Łódź, dnia 2 lutego 2023 r.

Nr sprawy: WZ-091-116/22

WYJAŚNIENIE ORAZ ZMIANA TREŚCI SWZ

Miejskie Przedsiębiorstwo Komunikacyjne – Łódź Spółka z ograniczoną odpowiedzialnością z siedzibą w Łodzi, przy ul. Tramwajowej 6 - Zamawiający w postępowaniu prowadzonym w trybie przetargu nieograniczonego pn.: „Budowa Zakładu Techniki MPK-Łódź”, nr sprawy: WZ-091-116/22, udziela odpowiedzi na pytania, zgodnie z art. 135 ust. 2 ustawy z dnia 11 stycznia 2019 r. Prawo zamówień publicznych /tekst jednolity: Dz. U. z 2022 r. poz. 1710, ze zm./ - w skr. Pzp. oraz na podstawie art. 137 ust. 1 Pzp. dokonuje zmiany treści SWZ w zakresie wskazanym poniżej.

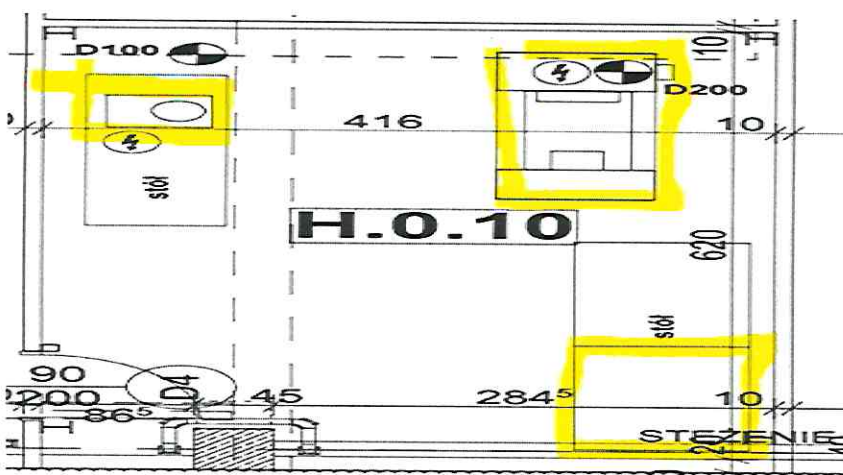
Roboty malarskie: w STWIORB jest zapis, że do malowania należy używać dwóch typów farb: farby odpowiadające normom (tzn. zwykle) oraz farby do pomieszczeń technicznych o podwyższonych parametrach. Proszę o informację w których pomieszczeniach należy zastosować farby o podwyższonych parametrach (które pomieszczenia Zamawiający traktuje jako techniczne)?

Pomieszczenia techniczne, to pomieszczenia przeznaczone dla działalności służącej bezpośrednio produkcji i obsłudze technicznej zakładu.

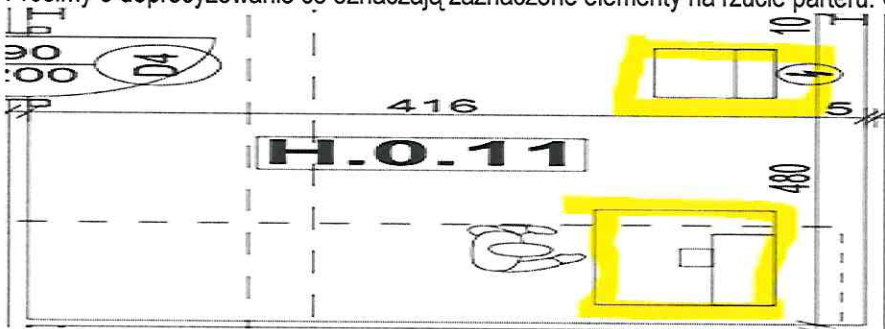
Prosimy o doprecyzowanie co oznaczają zaznaczone elementy na rzucie parteru. Czy wchodzi to w zakres zamówienia?

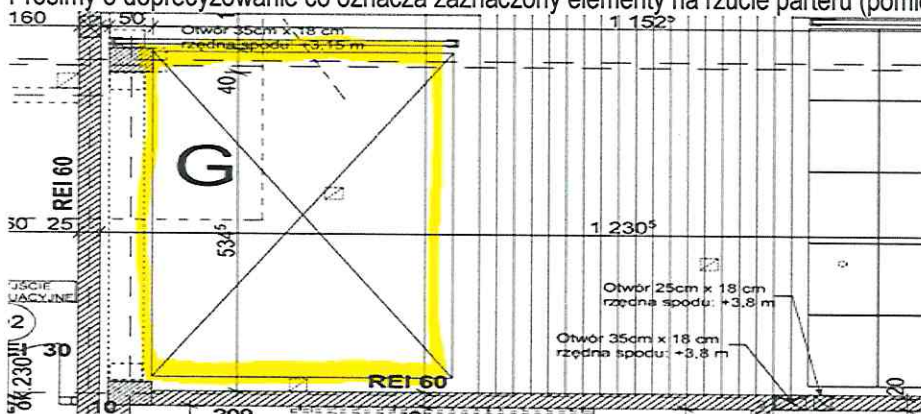
Prosimy o doprecyzowanie co oznacza zaznaczony element na rzucie parteru (pomieszczenie H.1.21).
